Krycí list ZBV

III/3294 Velim, rekonstrukce silnice

Číslo SO/PS
/ pořadí Změny SO/PS:
SO 101 / 01Číslo ZBV:
01

Předmět Změny: Drenáž hráze

1. Výkres – příčné řezy

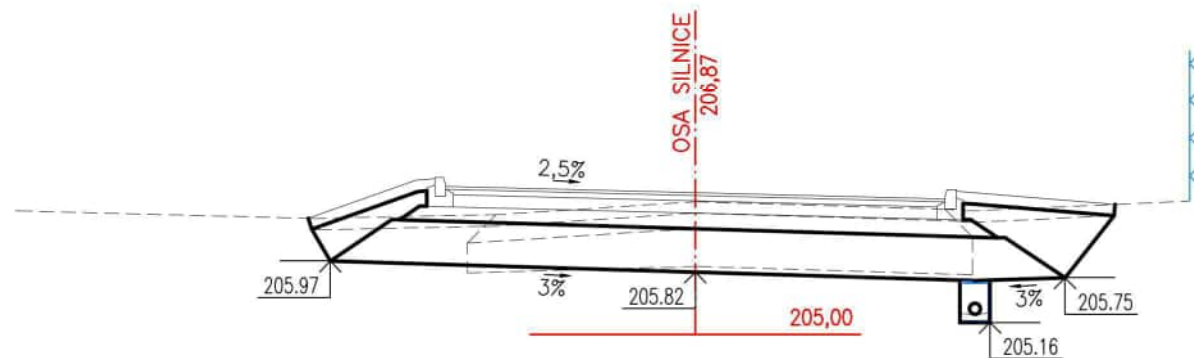
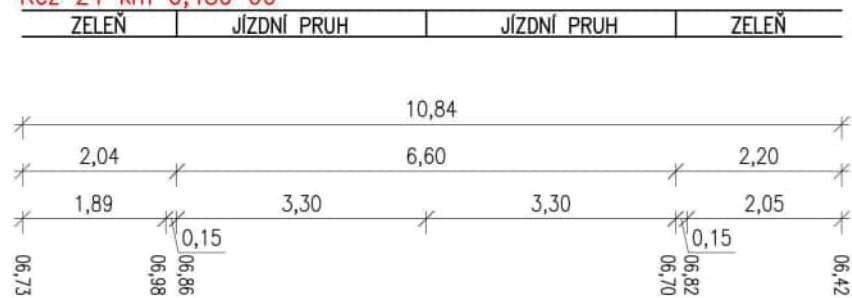
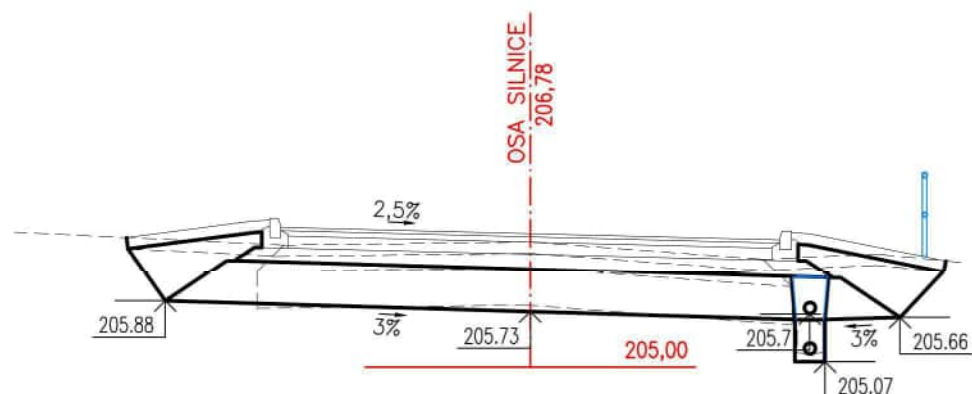
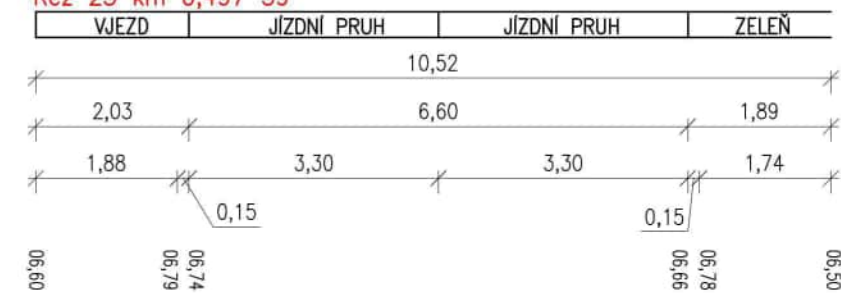
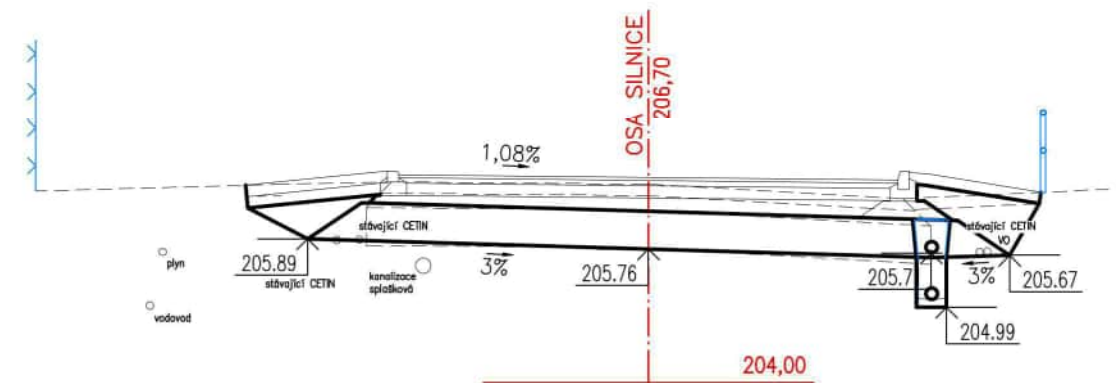
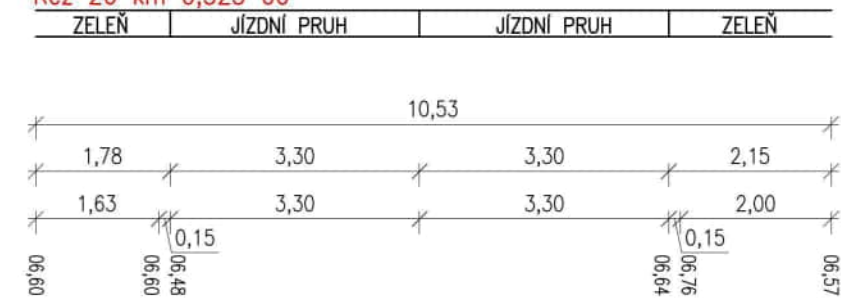
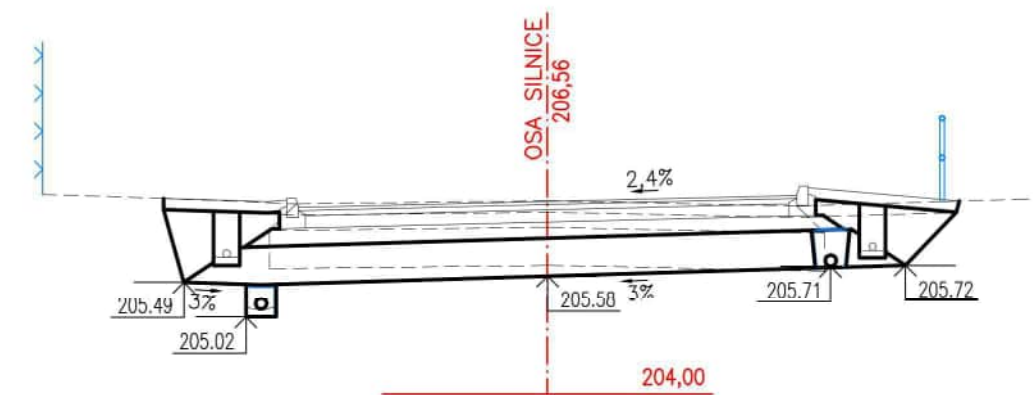
V projektové dokumentaci Stavby byla navržena jedna drenážní trubka po celé délce hráze vodní nádrže Čeperka. Při provádění zemních prací bylo zjištěno, že voda z vodní nádrže Čeperka prosakuje do spodních konstrukčních vrstev vozovky. Pro zajištění stability silničního tělesa a nových konstrukčních vrstev navrhnul Zhotovitel, za účasti TDS a Objednatel, zdvojení drenáže podél hráze za účelem zabránění pronikání spodní vody do podloží komunikace. Vzhledem k absenci dešťové kanalizace v tomto úseku obce a kvůli nutnosti zajistit minimální spád odtoku vody po celé délce musí být drenáž uložena do betonu SC, který zároveň zajišťuje stabilnější fixaci drenážního potrubí. (pol. 95)

V aktuální projektové dokumentaci Stavby je navržena jedna drenážní trubka po celé délce hráze vodní nádrže Čeperka. Na základě dohody mezi Zhotovitelem a Objednatelem však bylo rozhodnuto, že Zhotovitel zřídí druhou drenážní trubku podél hráze. Příslušný výkres zpracovaný autorským dozorem Stavby připojujeme v příloze. Tato úprava je provedena za účelem zabránění pronikání (vzlínání) spodní vody z hladiny nádrže do podloží komunikace (aktivní zóny).

Při provádění zemních prací bylo zjištěno, že voda ze sousední nádrže Čeperka prosakuje do spodních konstrukčních vrstev vozovky. Pro zajištění stability silničního tělesa a nových konstrukčních vrstev bylo za účasti projektanta, TDS a zhotovitele navrženo zdvojení drenáží podél hráze za účelem zabránění pronikání (vzlínání) spodní vody z nádrže do podloží komunikace (aktivní zóny).

- **Souhlasí** s doplněním podélné drenáže podél opevnění vodní nádrže Čeperka z důvodu větší ochrany paty násypového tělesa silnice III/3294 a to z důvodu zvýšených průsaků stávajícím opláštěním dna nádrže

Poznámka: návrh dle PD s odvodněním pláň III/3294 počítal, nicméně v rámci navýšení přítoků do této původní drenáže by docházelo k jejímu zahlcení tj. ovlivnění průtočnosti vod od jejího vrcholu.
